Protokoll

Kurve Kassel

2. Online-Veranstaltung anstelle des 3. Runden Tisches

Online-Veranstaltung
05. Mai 2020

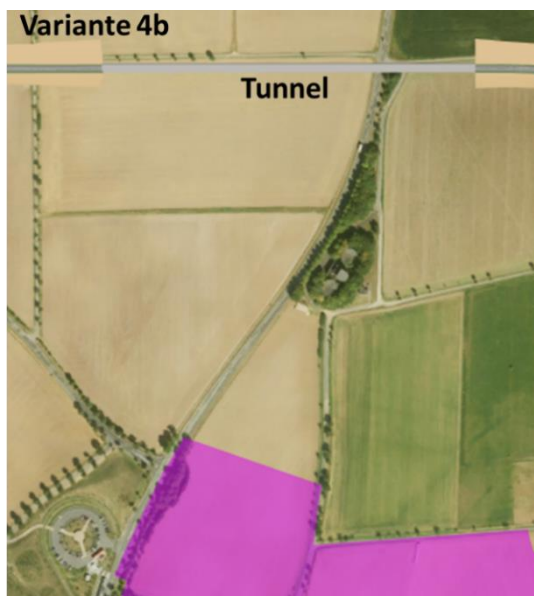
Wie weit sind die offenen Teile der Streckenverläufe (außerhalb) der Varianten 4 von der jeweiligen Bebauungsgrenze in Vellmar entfernt? Wenn Simulationen erstellt werden, dann müssen die auch in Zeichnungen übertragen werden können.

- Die Projektleitung bietet an, eine Visualisierung dieses Bereichs mit dem Protokoll zu versenden. Lagepläne mit hohem Detaillierungsgrad seien zum aktuellen Zeitpunkt nicht sinnvoll, da die genaue Lage noch nicht geplant sei.

In der Raumordnung planen wir auf eine Antragsvariante hin, die eine Linie auf der Maßstabsebene der Raumordnung (mehrere hundert Meter breit) darstellt. Die gezeigten Linien, die aussehen wie exakt geplante Trassen, sind hierbei Hilfsmittel um die einzelnen Linien miteinander vergleichen zu können. Sie stellen die Mittelachse der raumordnerisch zu bewertenden Varianten dar. Hieraus abgeleitet Entfernungen zu Ortsrändern oder ähnliches sind somit nicht final und suggerieren eine Scheingenauigkeit. Unter Berücksichtigung dieses Hinweises ergibt sich aktuell ein

Abstand der offen liegenden Trassenbereiche zum Neubaubereich Vellmar-Nord (lila Fläche) von ca. 400 m.
